INFO FLASH LAVAGE : N°27 (LLF)

Châssis concerné

: Eureka - Carisma - Vestel

: Une ou les 3 aubes du tambour peuvent casser pendant le lavage ou l'essorage.

PRINCIPE DE DEMONTAGE DES AUBES

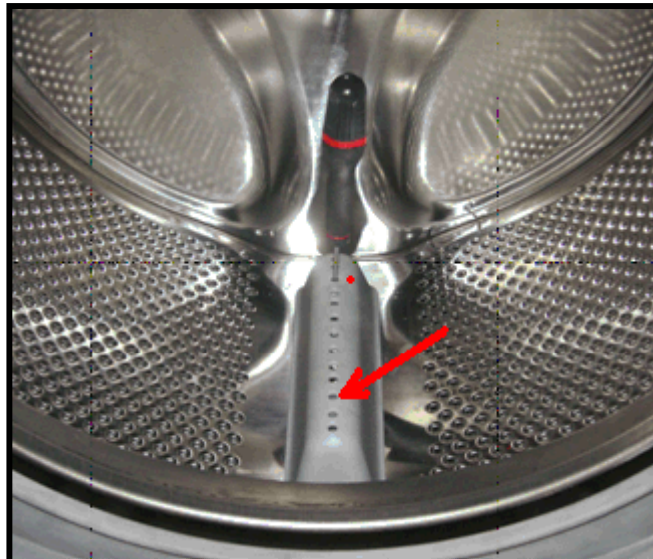
: L'usine nous informe que les aubes ont été renforcées (voir Photo).

1 – Utilisez un petit tournevis plat pour presser sur les guides métalliques qui sont fixés sur la face intérieur du tambour. Ces guides sont placés sous **les 3^{ème} trous** avant et arrière de l'aube.

: Nous vous conseillons de changer **les trois aubes** en même temps en respectant les consignes et conseils suivants.

PRINCIPE DE MONTAGE DES AUBES

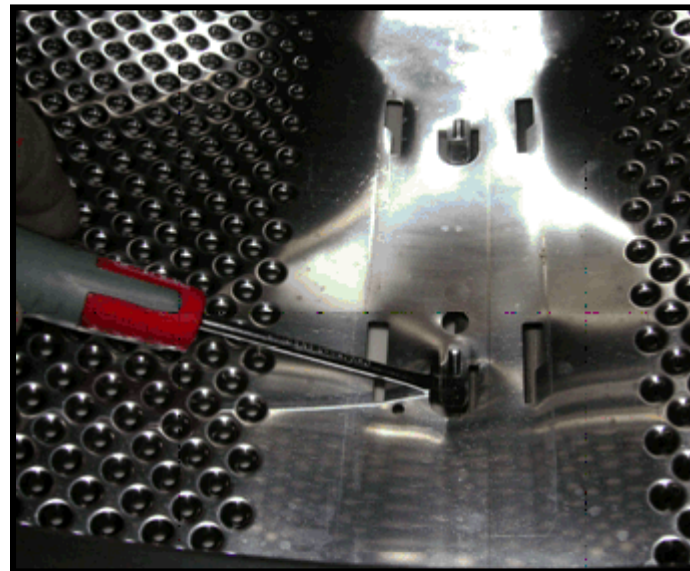
2 – Avant de remonter les aubes, il est nécessaire de repositionner à l'aide d'un tournevis les guides métalliques du tambour. (voir photo)

Ces guides ne sont visibles qu'une fois l'aube démontée.

AUBE DELTA / EUREKA 54 L : 4812 418 48978

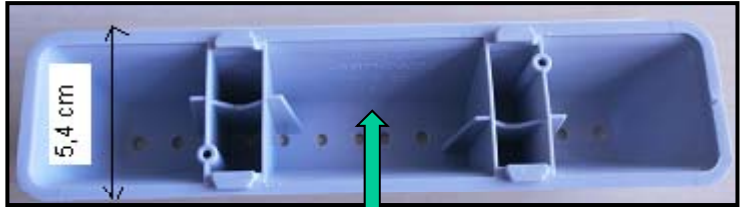
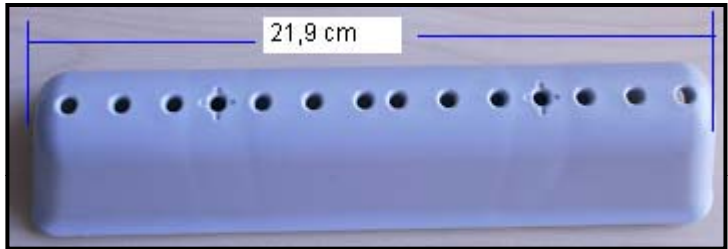
Abandonnée

Voir photos dans les
diapositives suivantes
pour adaptation

Exemple sur AWO/D 7452 – 8592 992 29000
Aube du SM : 4812 418 48978 = **4801 111 04174** pour la
remplacer et montage OK
